### **ORIENTAÇÃO DE OBRA: QUADRA 02 - LOTE 01**

Identificamos conforme a fotografia abaixo, a seguinte irregularidade em desacordo com as especificações estatutárias, a saber:

#### **11 PASSEIOS E RAMPAS DE ACESSO**

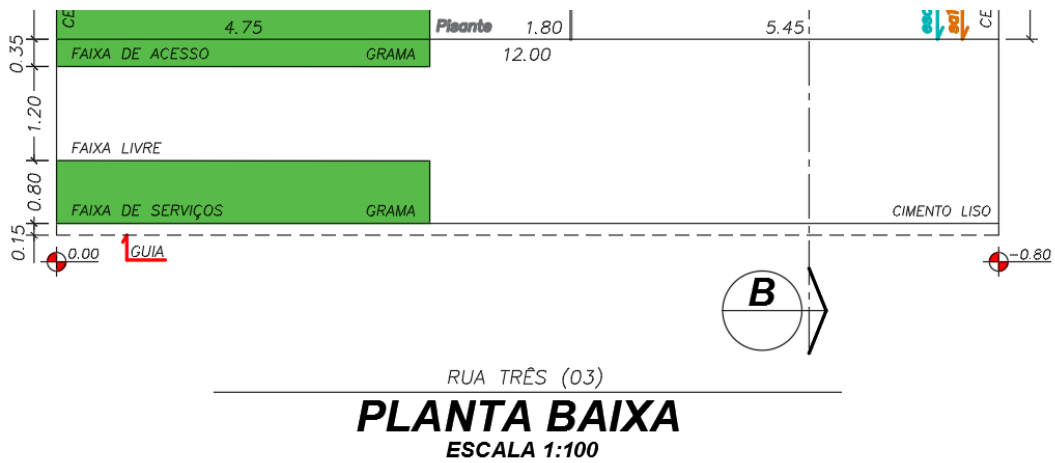
1 - Na obra a calçada está sendo executado fora do padrão condomínio, conforme previsto pelo regulamento interno a faixa de serviço e faixa de acesso, deverão receber grama. Favor providenciar a adequação no local, abaixo segue o item previsto no regulamento interno e imagem de exemplo.

Segue a foto em anexo do problema relatado.

Abaixo segue o croqui com o modelo para execução da calçada.

**11.4 Os passeis deverão ser revestidos exclusivamente com grama e cimento liso na seguinte condições: uma faixa de grama com 80,00cm de largura, imediatamente após a guia, seguida de faixa de cimento liso com 120,00cm de largura, para fins de trânsito de pedestres, e novamente mais uma faixa de grama ou faixa ajardinada com 35,00 cm de largura, até o alinhamento frontal do lote.**
